PLAN DE RESTAURACIÓN DE LA CANTERA “KOSKOBILO” EN OLAZAGUTIA (NAVARRA)

ANEXO I

Expediente: SEMSI-SMI-3213 Coscobilo

Mayo de 2022

Detalle de la modificación de la ubicación del material, de tal manera que se sitúe contra el talud.

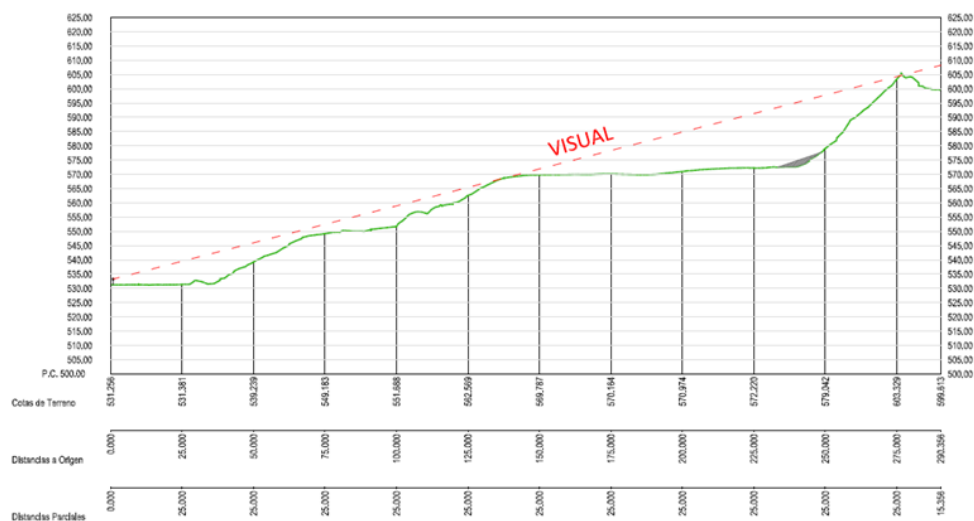
Con el fin de poder evaluar otra alternativa de integración paisajística de la restauración, se requiere estudiar la posibilidad de depositar el material de relleno contra el talud existente. De esta manera no quedaría ningún espacio entre el talud vertical y la plataforma, reduciéndose la altura del talud existente y aprovechando toda la superficie:

Se solicita a la empresa estudiar esta posibilidad y, en caso de ser factible, se deberán modificar en consecuencia los planos, perfiles transversales (p.K. 450.000 al 525.000) y el perfil longitudinal del proyecto de restauración. En caso contrario, se deberá motivar por qué resulta mejor la alternativa presentada por la empresa que la que se sugiere estudiar.

La tipología de restauración que se solicita estudiar fue considerada dentro de las distintas tipologías de actuación en los estudios iniciales, siendo rechazada desde el primer momento dado que el aporte de tierras en formación de talud al pie del frente rocoso verticalizado genera un perfil en el que los posibles desprendimientos del talud son desplazados en mayor medida hacia la parte central de las plataformas en las que es posible mantener otro tipo de actividades.

- El volumen de la actuación es de aproximadamente 2.000 m³, lo que con un perfil 3H/1 y para alcanzar una altura de 5 m, son necesarios 37,50 m³/ml de perfil, con lo que con el material disponible podría llegar a actuarse en poco más de 50 m lineales, longitud que se vería reducida sensiblemente en caso de pretender alcanzar alturas superiores.
- La revisión del perfil existente y la representación de la visual existente (desde el punto de coordenadas 565703 / 4748215 y representada en el siguiente gráfico) permite observar cómo la actuación que se solicita evaluar no supone ninguna mejora en lo relativo a la integración paisajística.

Por estas razones, se considera más apropiada la alternativa seleccionada en el documento presentado.
